**Satzung
über die 9. vereinfachte Änderung des Bebauungsplanes
„Nord-West“ im Ortsteil Darfeld
vom**

Begründung
zur 9. vereinfachten Änderung des Bebauungsplanes
„Nord-West“ im Ortsteil Darfeld

Gemeinde Rosendahl
9. vereinfachte Änderung des Bebauungsplanes "Nord-West"
im Ortsteil Darfeld

Planzeichnung der 9. vereinfachten Änderung - Plan B
- Entwurf -

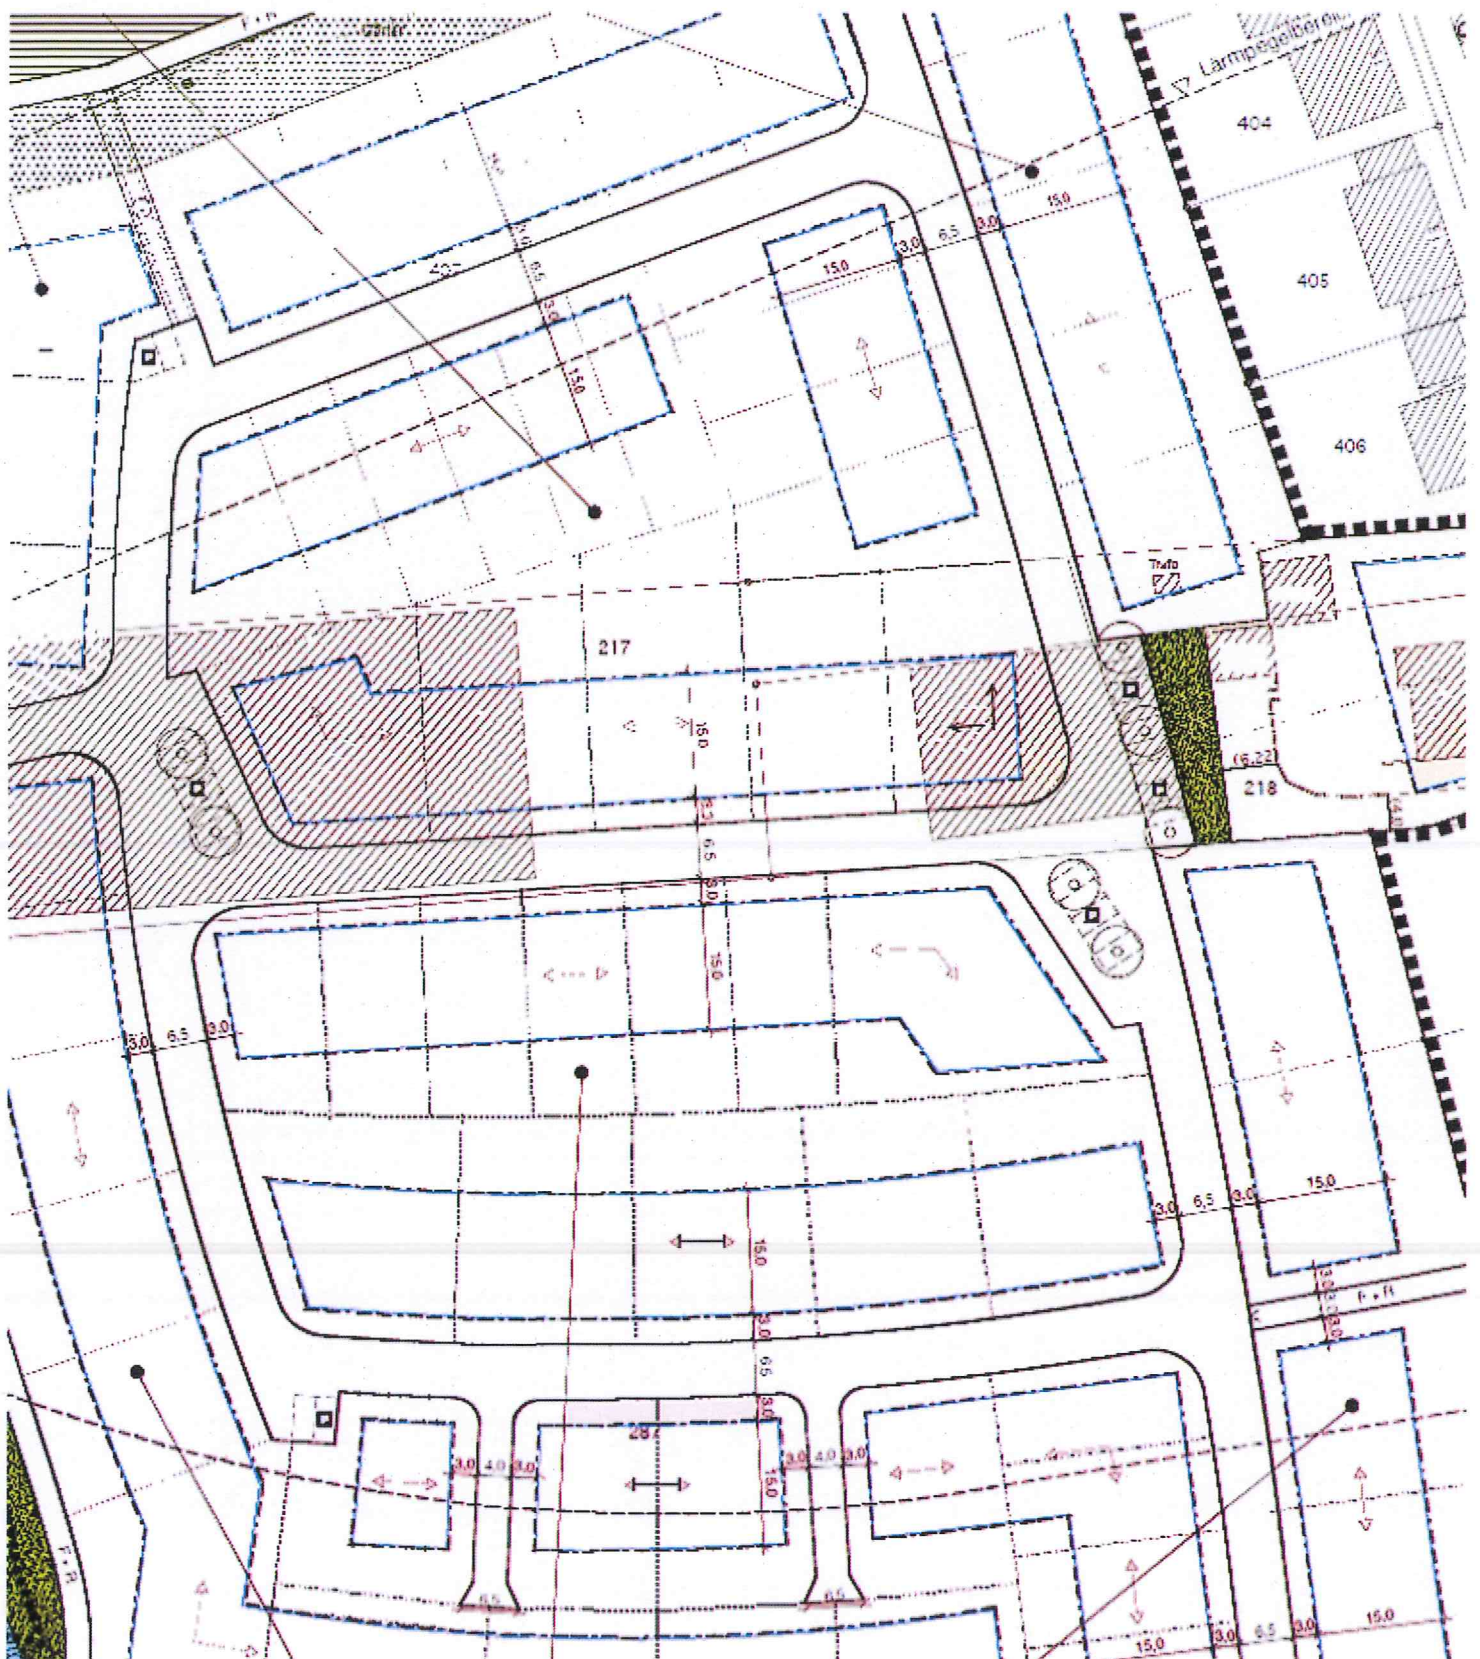
Für die in § 1 genannten Grundstücke wird die nördliche Baugrenze in nördlicher Richtung um 4,50 m verschoben. Die neu festgesetzte Baugrenze ist dem beigefügten **Plan B** zu entnehmen.

Um das Vorhaben realisieren zu können, ist es notwendig, die überbaubare Fläche nach Norden hin zu erweitern. Hierzu soll die nördliche Baugrenze in einem Abstand von 4,50 m nach Norden hin verschoben werden. Die neu festgesetzte Baugrenze ist dem der Satzung beigefügten Plan B zu entnehmen.
